con la presente si inviano le Osservazioni contro il Progetto di un impianto eolico codice

procedura ID_VIP/ID_MATTIM: 12691 denominato "PITIGLIANO" ubicato nei comuni di Pitigliano (GR)

Modulo per la presentazione delle osservazioni per i piani/programmi/progetti sottoposti a procedimenti di valutazione ambientale di competenza statale

TESTO DELLE OSSERVAZIONI

IMMAGINE n. 7 Mappa della intervisibilità degli impianti eolici elaborata dall'Associazione nazionale Amici della Terra. La mappa non è aggiornata comunque rende molo bene dell'enorme impatto visivo creato dal cumulo degli impianti.

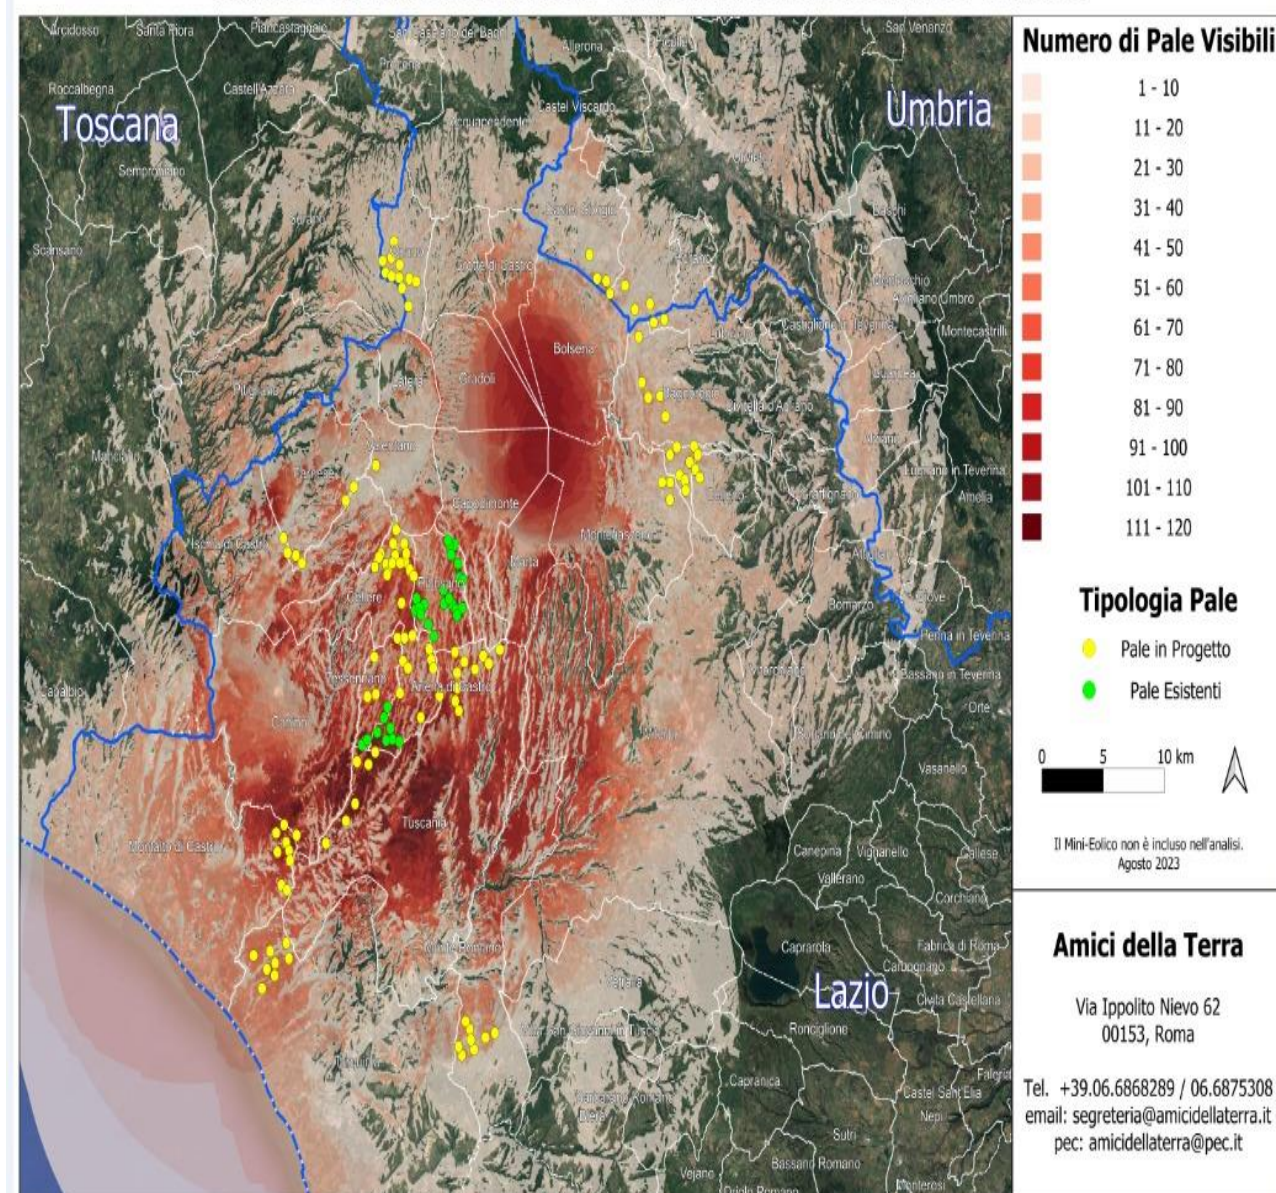
Se agli impianti eolici rappresentati qui sopra che non comprendono sia l'impianto eolico Pitigliano e le altre 14 pale del progetto eolico in verifica amministrativa sempre nel territorio di Pitigliano si aggiungono i migliaia di ettari (7000 fin'ora) di territorio occupato dagli impianti fotovoltaici e agrivoltaici e dalle altre tipologie appare chiaro il numero spropositato degli impianti FER nella bassa toscana e nella Tuscia.
